# 小型トラック緩衝装置（アンカーボルト）のリコールについて

## リコール届出番号4102

# 改善箇所説明図

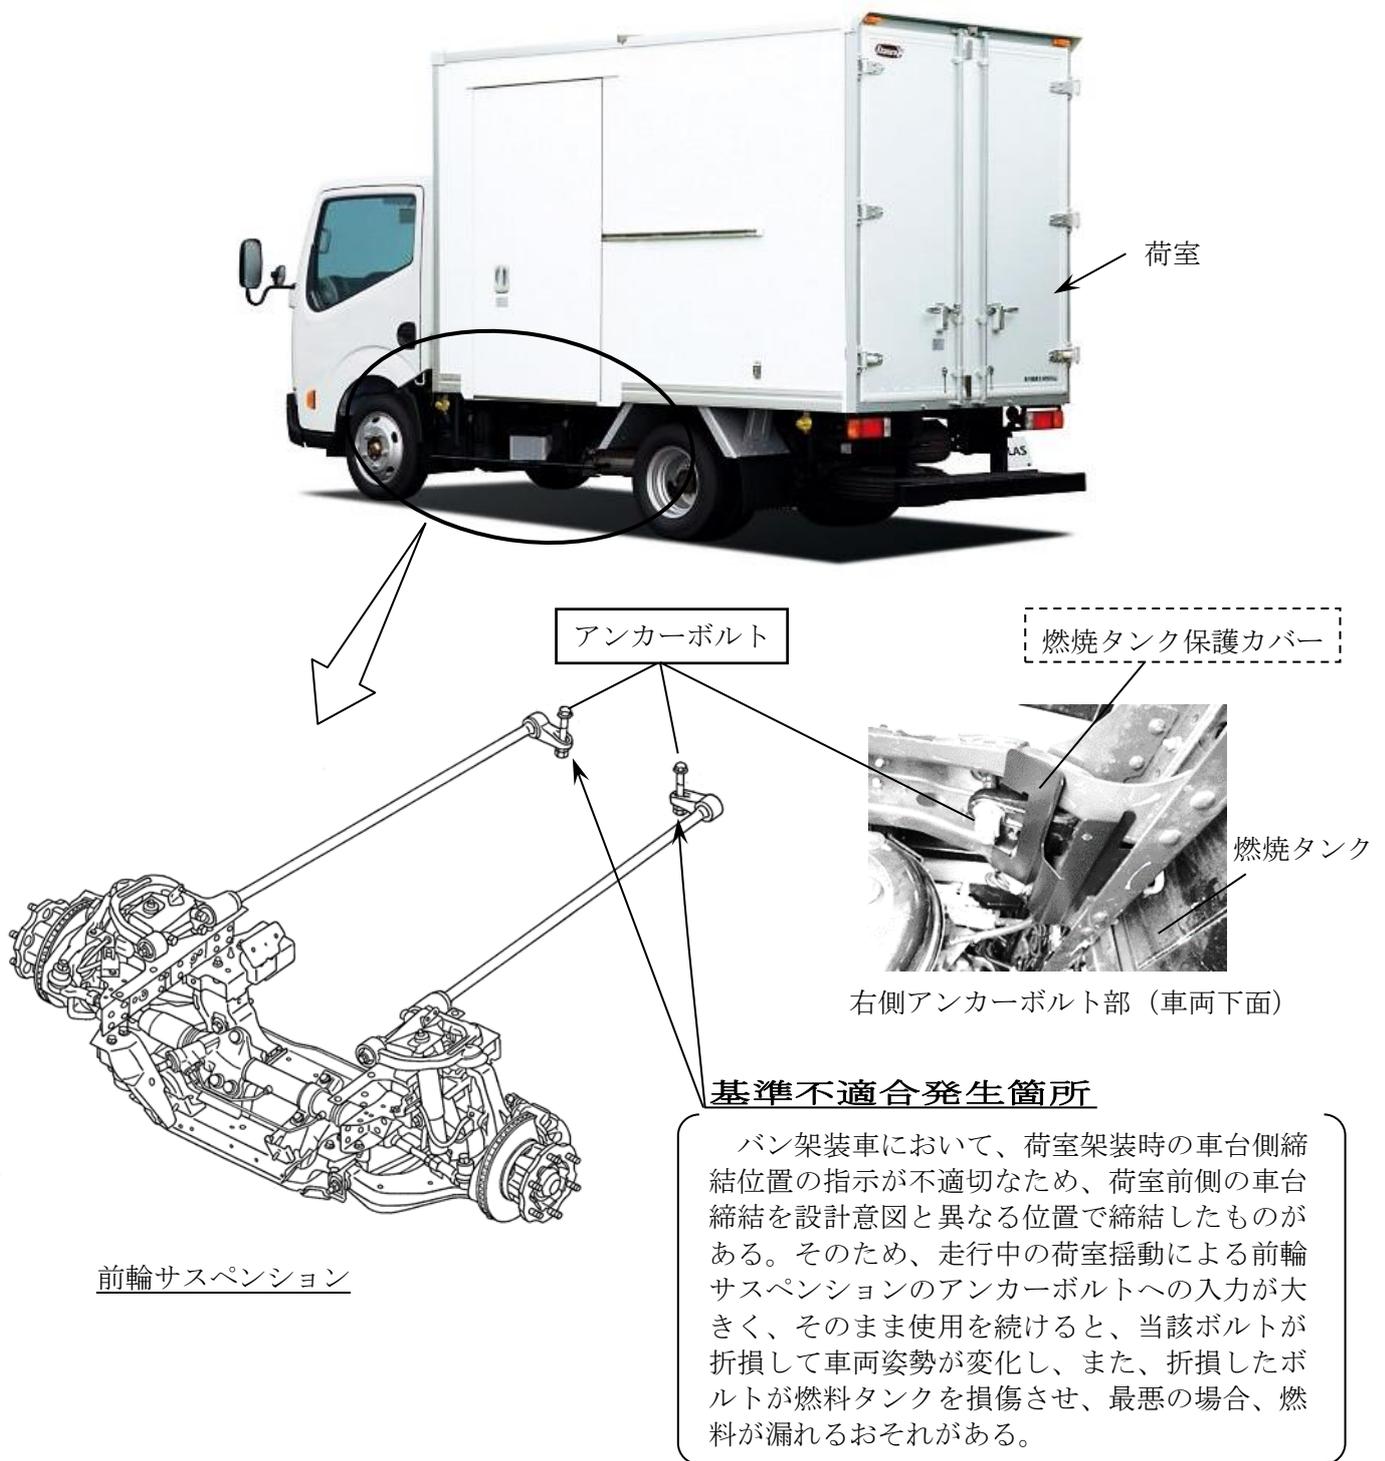
バン架装車において、荷室架装時の車台側締結位置の指示が不適切なため、荷室前側の車台締結を設計意図と異なる位置で締結したものが 있습니다。そのため、走行中の荷室揺動による前輪サスペンションのアンカーボルトへの入力が大きく、そのまま使用を続けると、当該ボルトが折損して車両姿勢が変化し、また、折損したボルトが燃料タンクを損傷させ、最悪の場合、燃料が漏れるおそれがあります。

全車両、当該アンカーボルトを対策品と交換し、燃料タンク保護カバーを追加する。

識別：銀色のシールをモデルナンバープレートの右横に貼り付ける。
